**Forum mondial de l'harmonisation
des Règlements concernant les véhicules**
Groupe de travail des dispositions générales de sécurité
107^e session

**Rapport du Groupe de travail des dispositions générales
de sécurité sur sa 107^e session**

«Figure 1-1

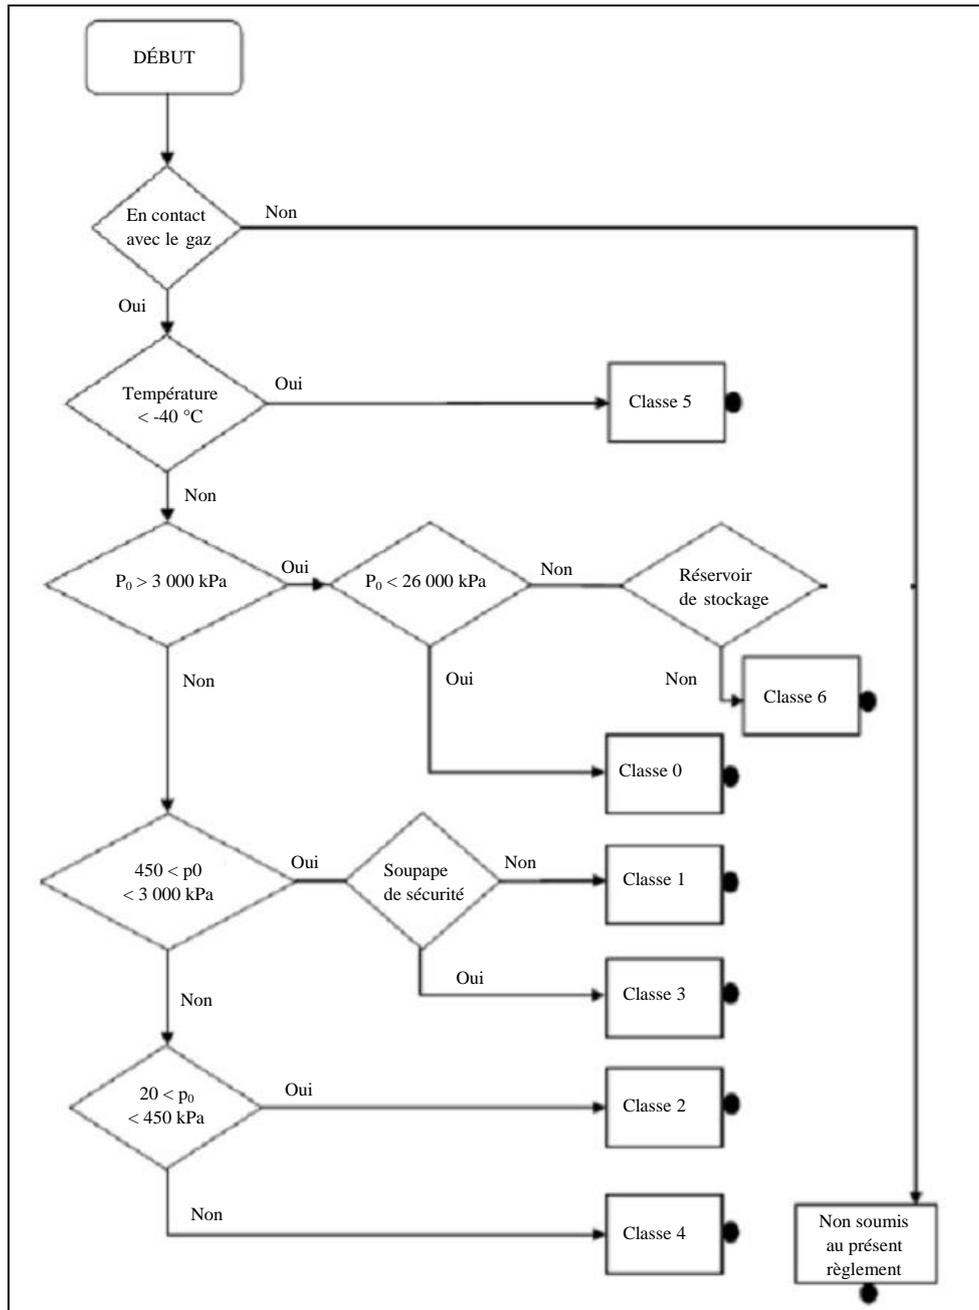
**Projet d'amendements au Règlement n° 110
(voir par. 22) (sur la base du document
ECE/TRANS/WP.29/GRSG/2014/27)**

Figure 1-1, modifier comme suit:

Ajouter le nouveau point 18.3.2.8, comme suit:

«18.3.2.8 Accumulateur de GNC».
